3.ª ALTERAÇÃO ao
Plano de Pormenor de
SANTO AGOSTINHO

RELATÓRIO DE PONDERAÇÃO
DOS RESULTADOS DA DISCUSSÃO PÚBLICA

CÂMARA MUNICIPAL DE LEIRIA - 2023

Planta de Modelação Geral do Terreno

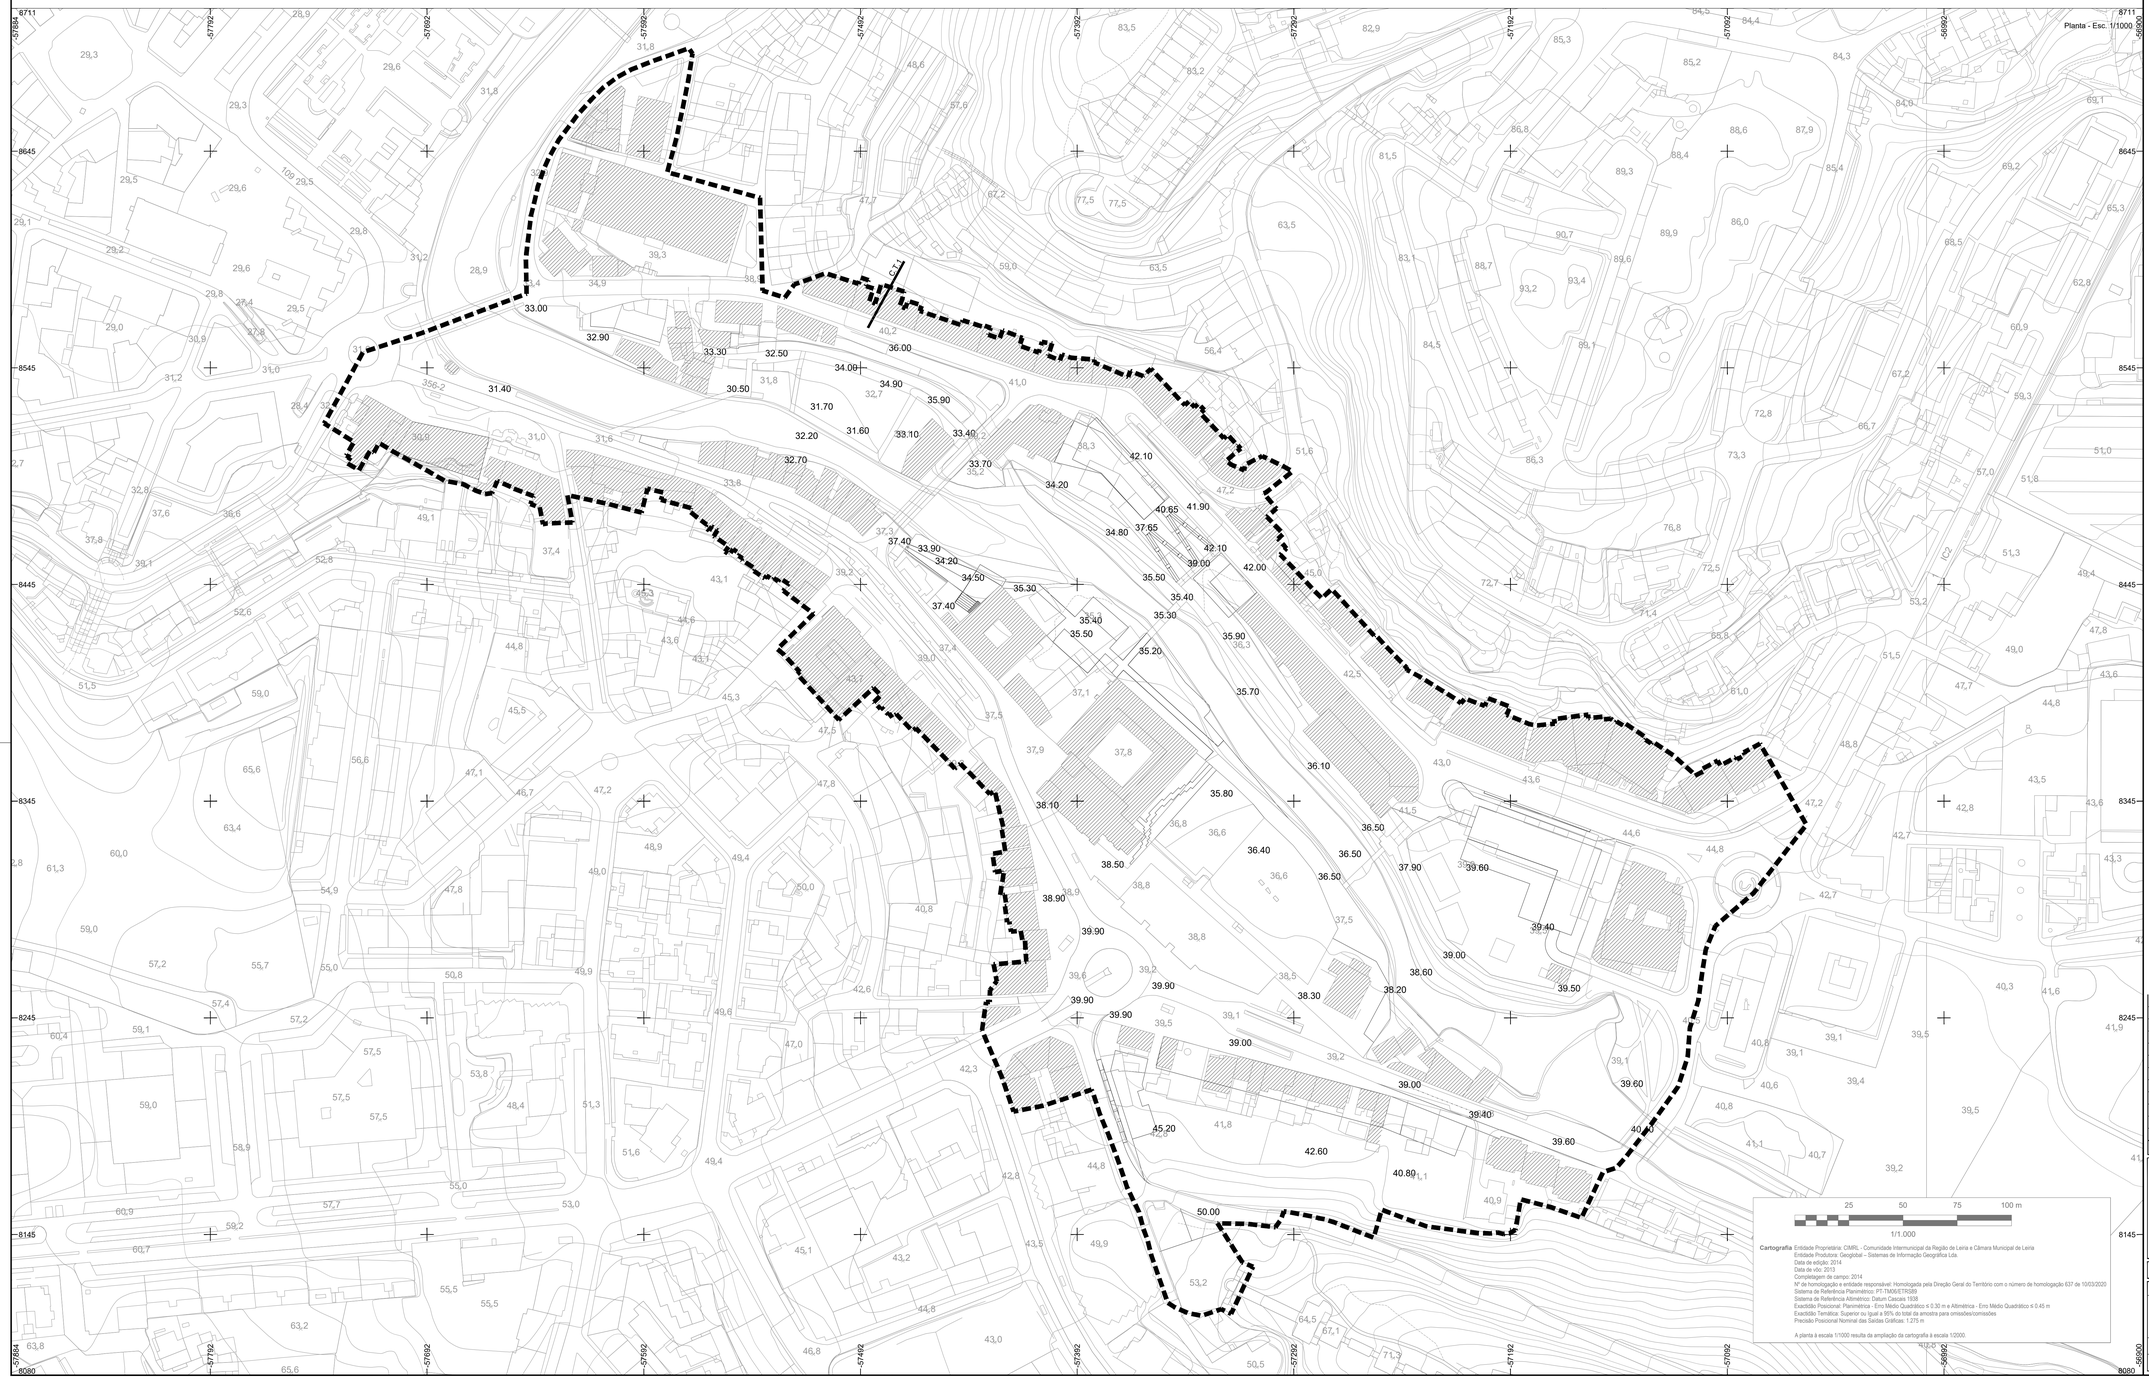
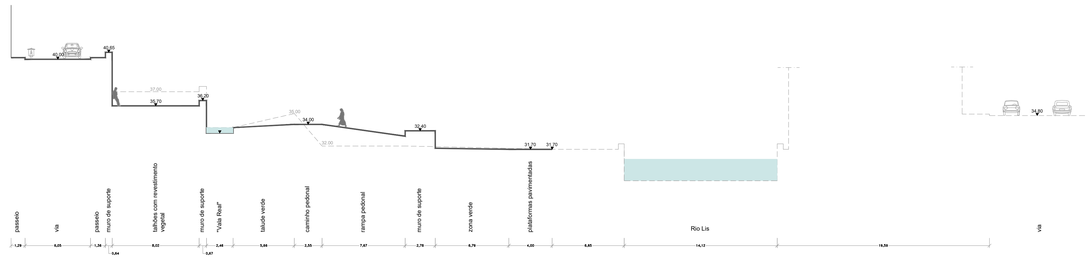
- **Planta de Modelação Geral do Terreno - 29 –** Foi atualizada a base cartográfica (homologação) e efetuados os necessários ajustamentos resultantes da relocalização do Posto de Transformação, nomeadamente no edificado existente, foram contempladas as alterações decorrentes da discussão pública, ao nível da implantação proposta e do logradouro na parcela 83

ELEMENTOS QUE ACOMPANHAM O PLANO
OUTRAS PEÇAS DESENHADAS
Planta Infraestruturas - Rede de Eletricidade

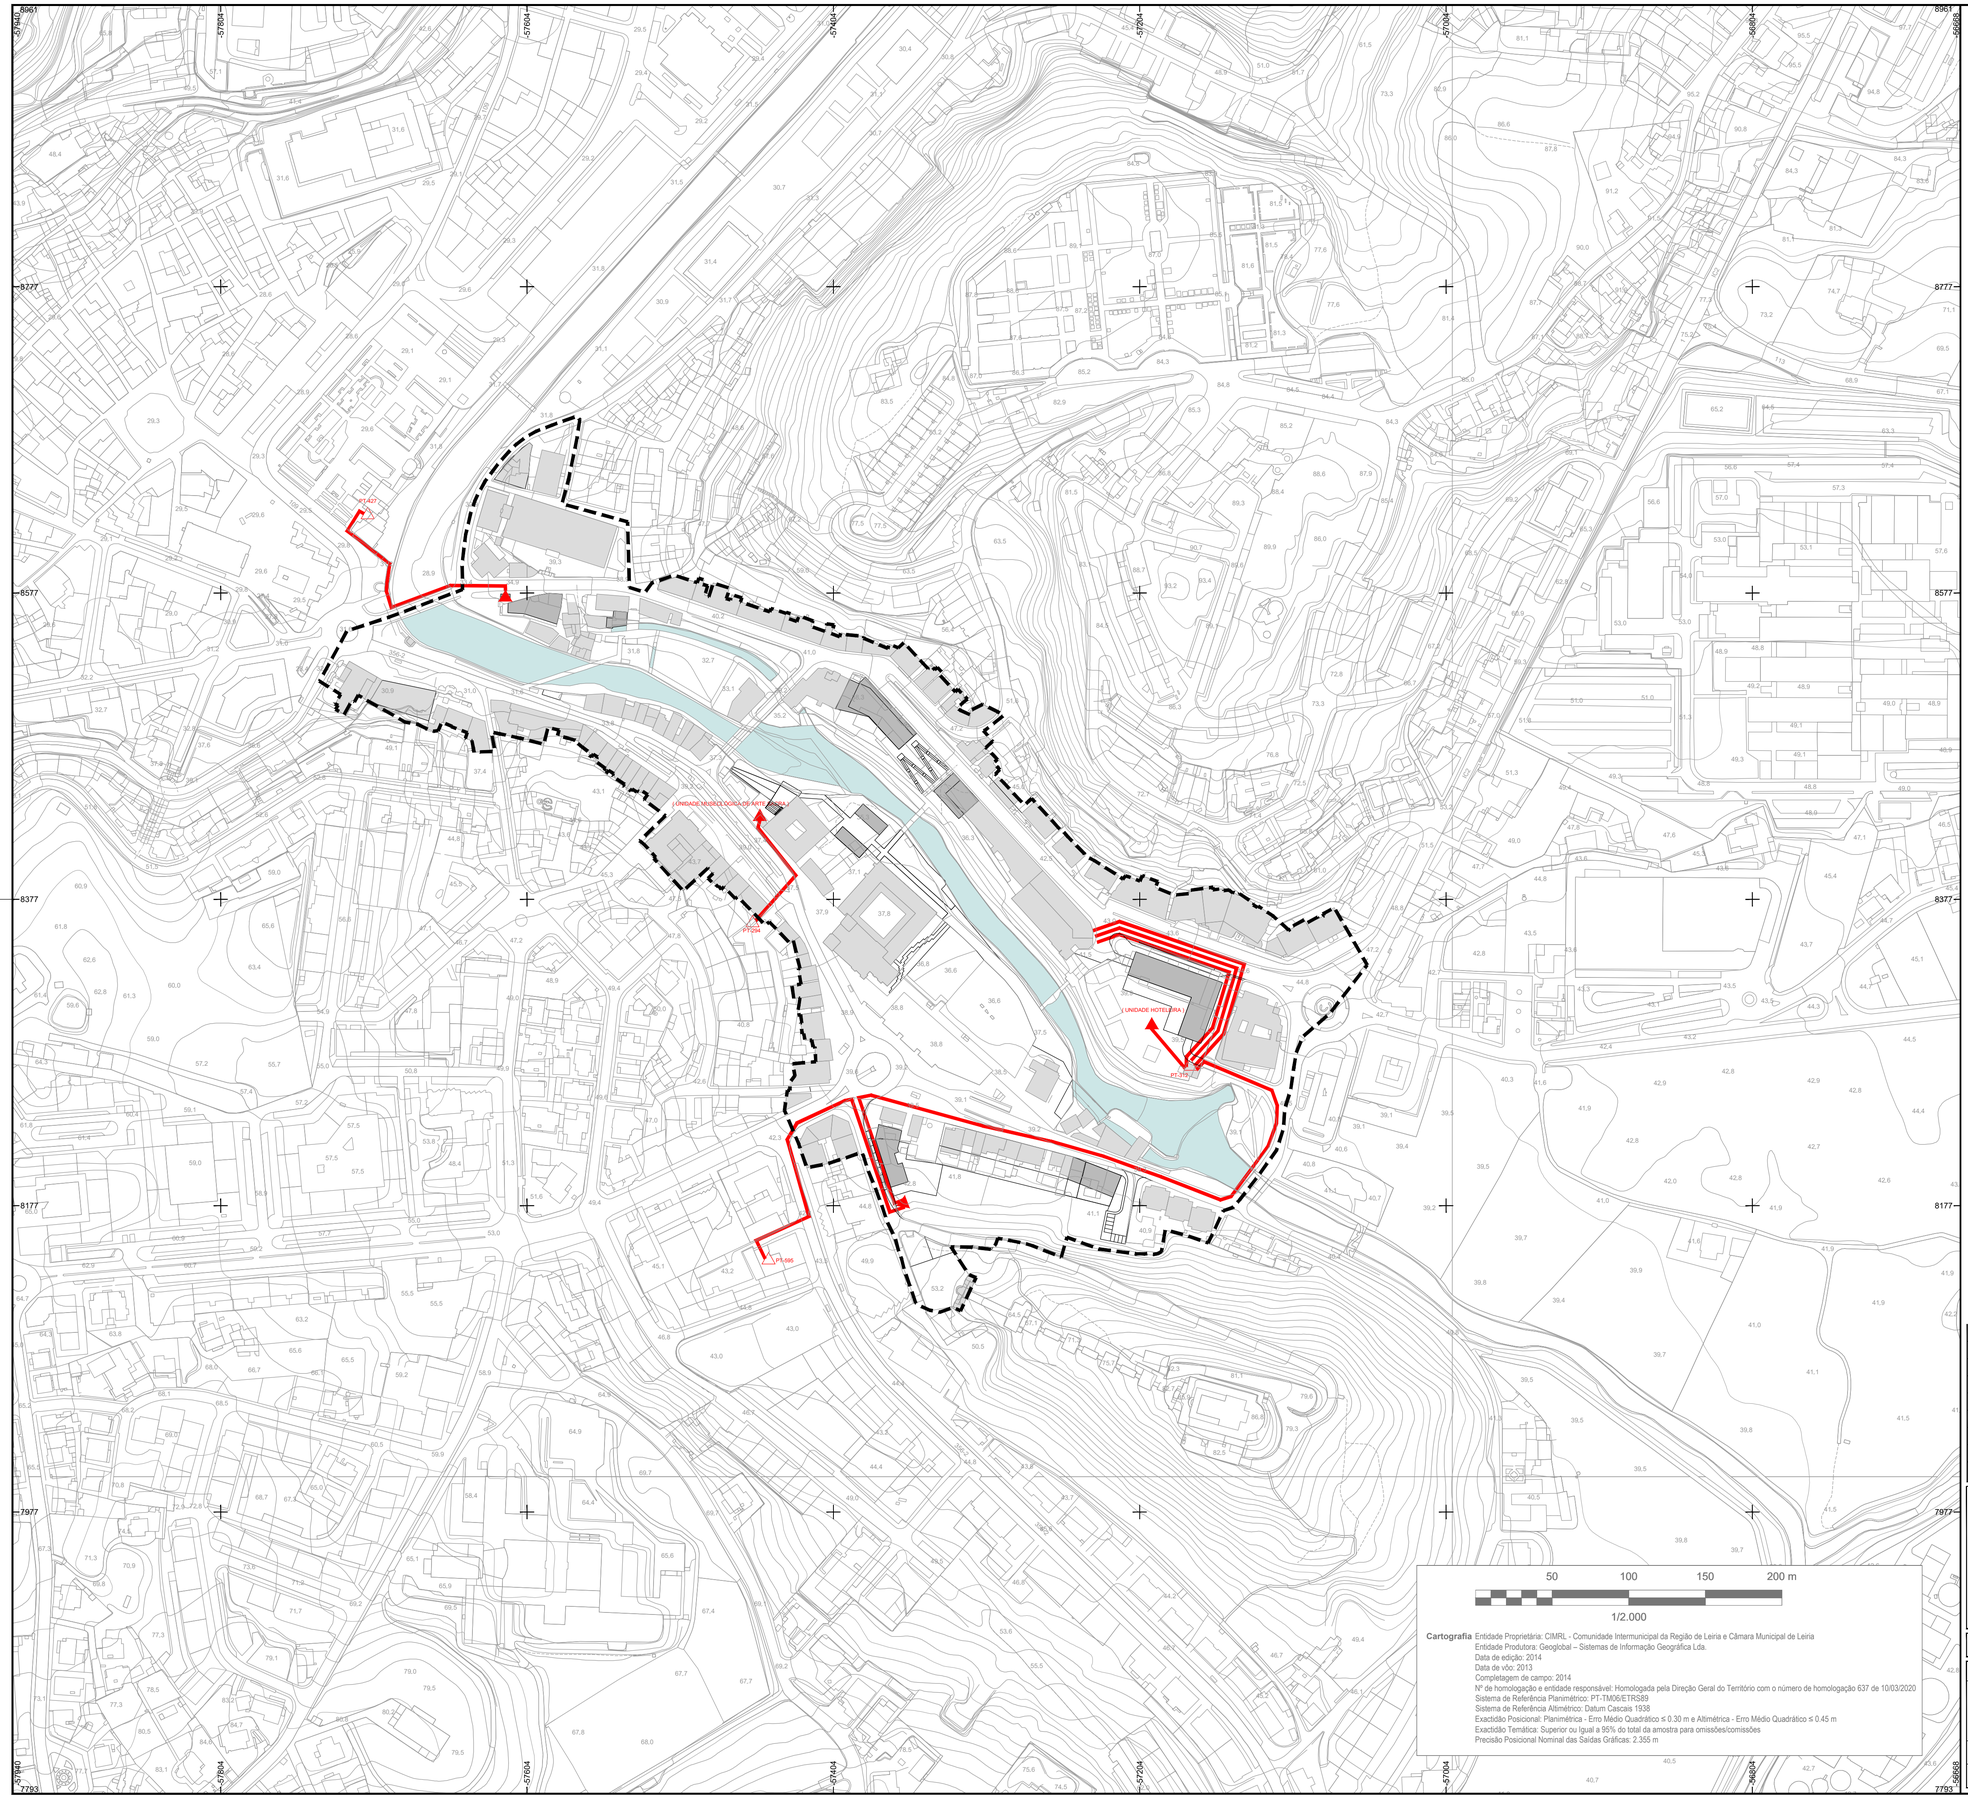
- **Planta de Infraestruturas – Rede de Eletricidade - 31 –** Foi atualizada a base cartográfica homologada e efetuados os necessários ajustamentos resultantes da relocalização do Posto de Transformação, com a retificação dos traçados subterrâneos da rede de abastecimento, foram contempladas as alterações decorrentes da discussão pública, ao nível da implantação proposta e do logradouro na parcela 83

Planta de Cadastro

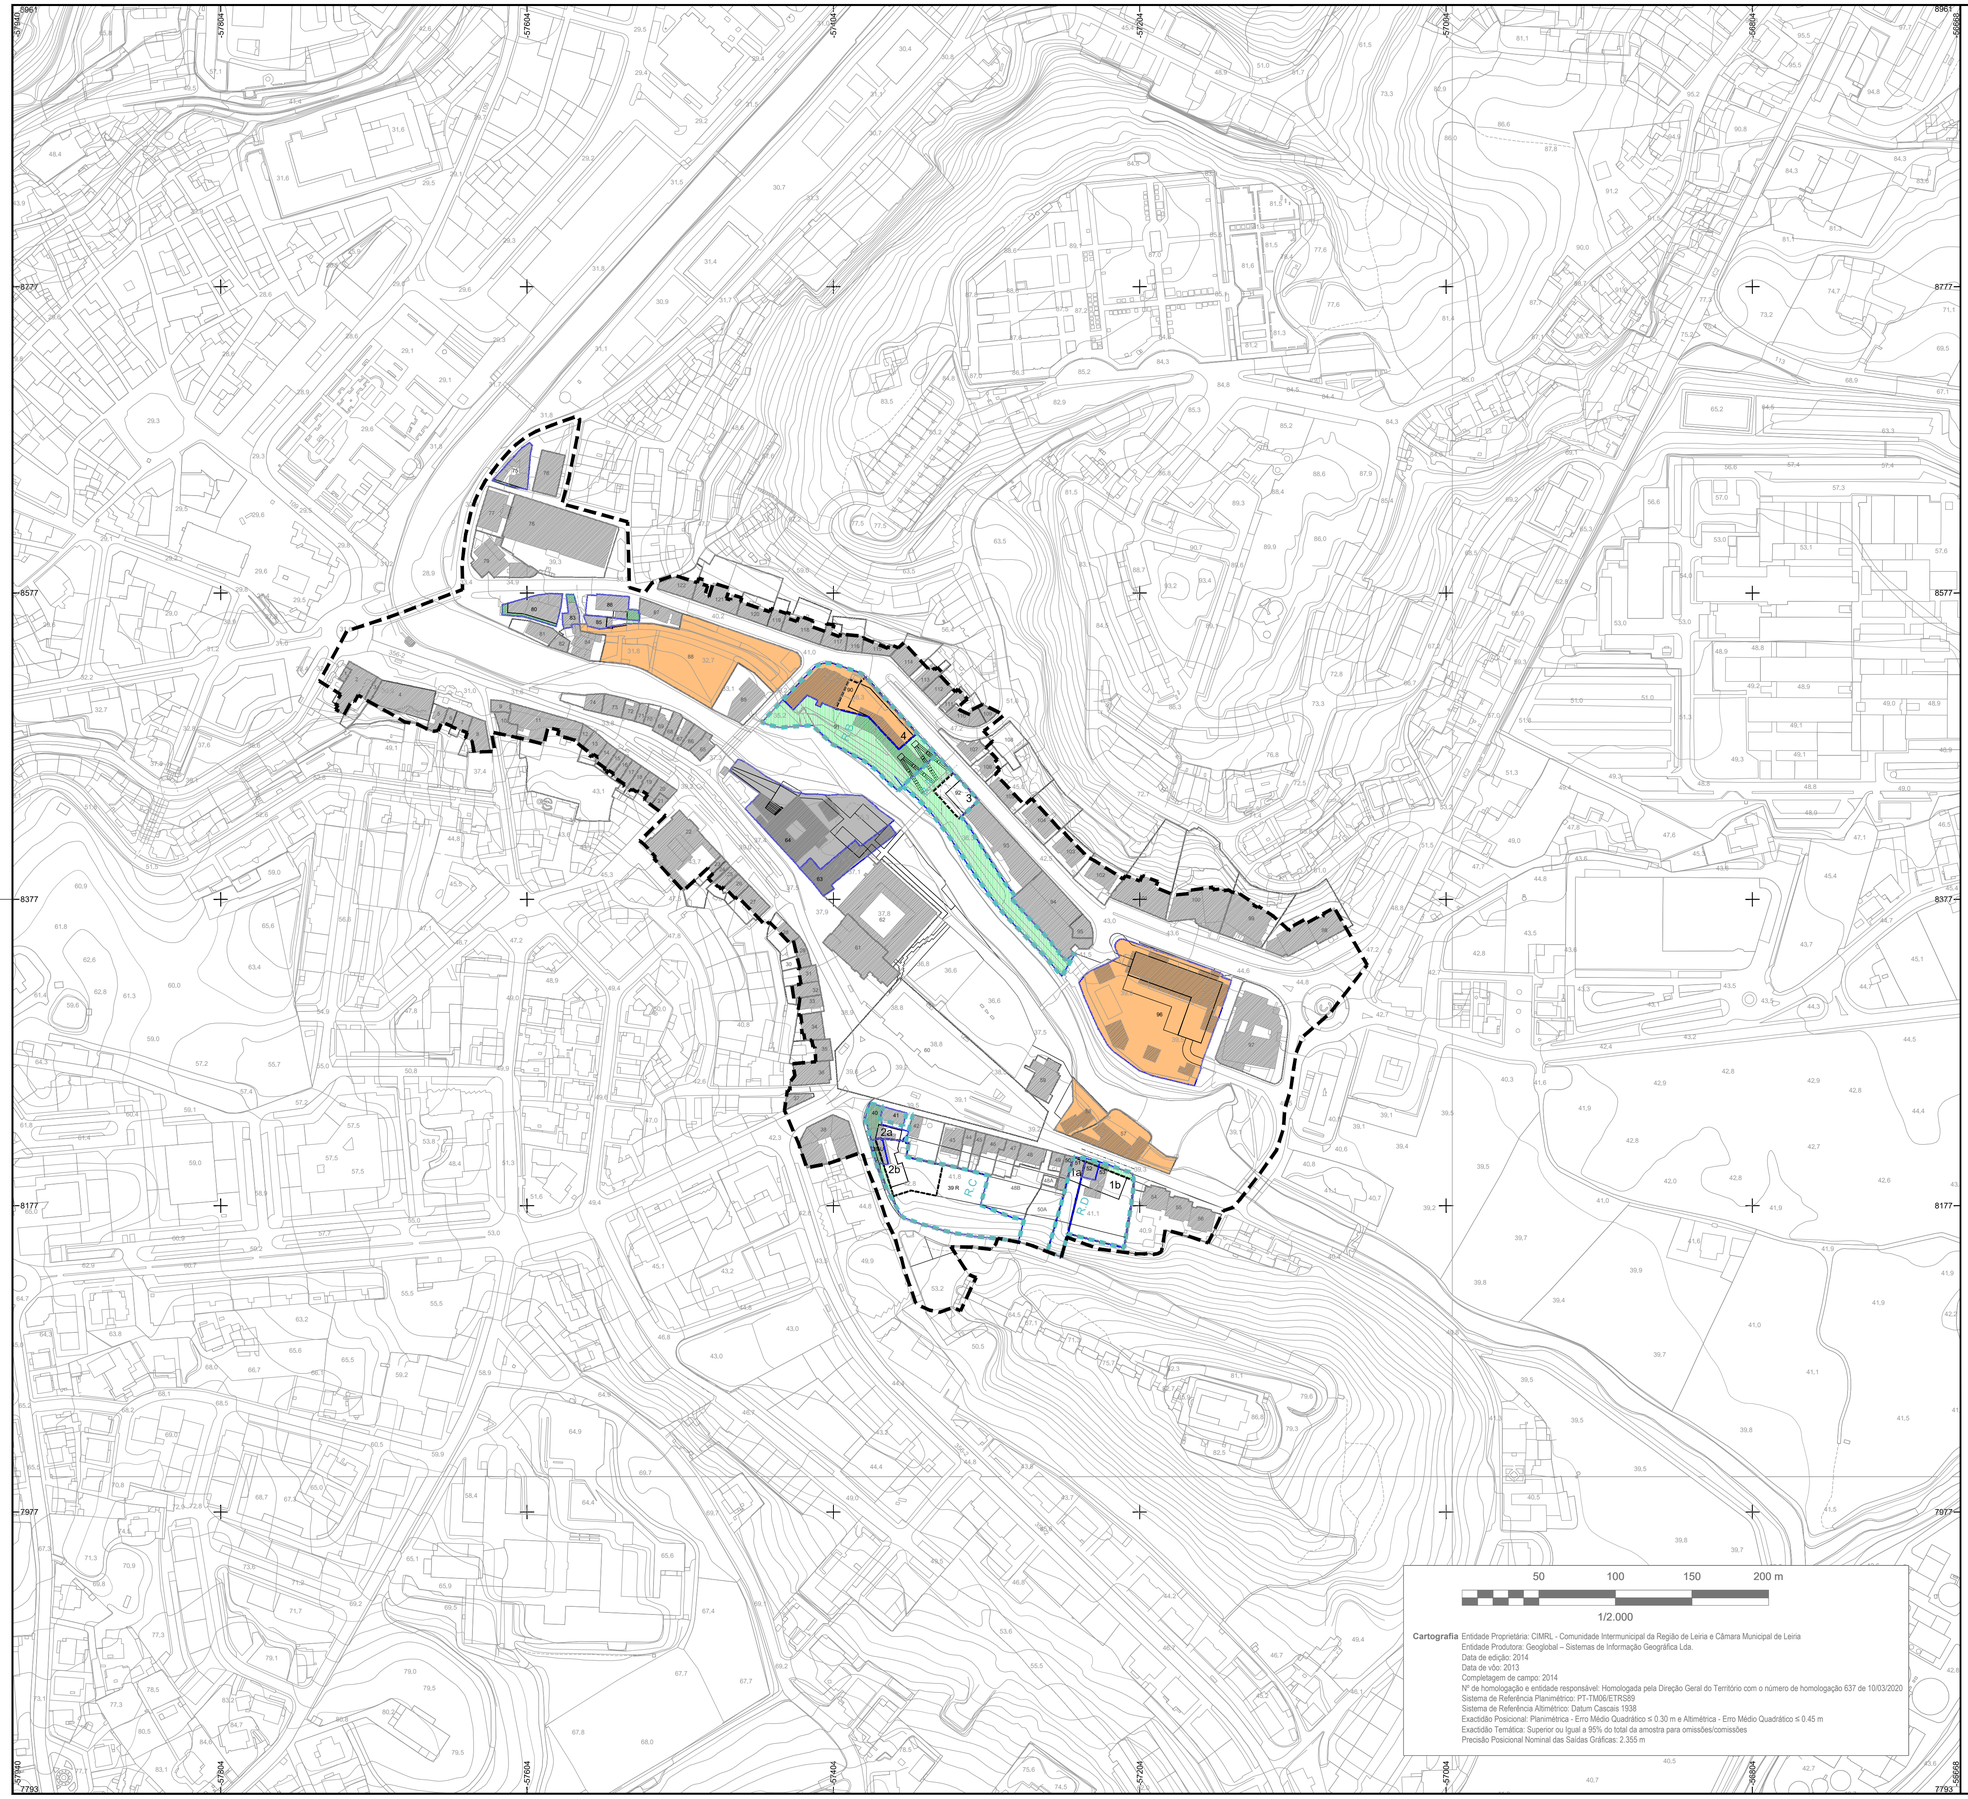
- **Planta de cadastro - 39 –** Foi atualizada a base cartográfica (homologação) e efetuados os necessários ajustamentos resultantes da relocalização do Posto de Transformação, nomeadamente no edificado existente, no quadro de parcelas e na configuração das cedências ao domínio público foram contempladas as alterações decorrentes da discussão pública, ao nível da implantação proposta e do logradouro na parcela 83, e atualizar as consequentes áreas de cedências ao domínio público
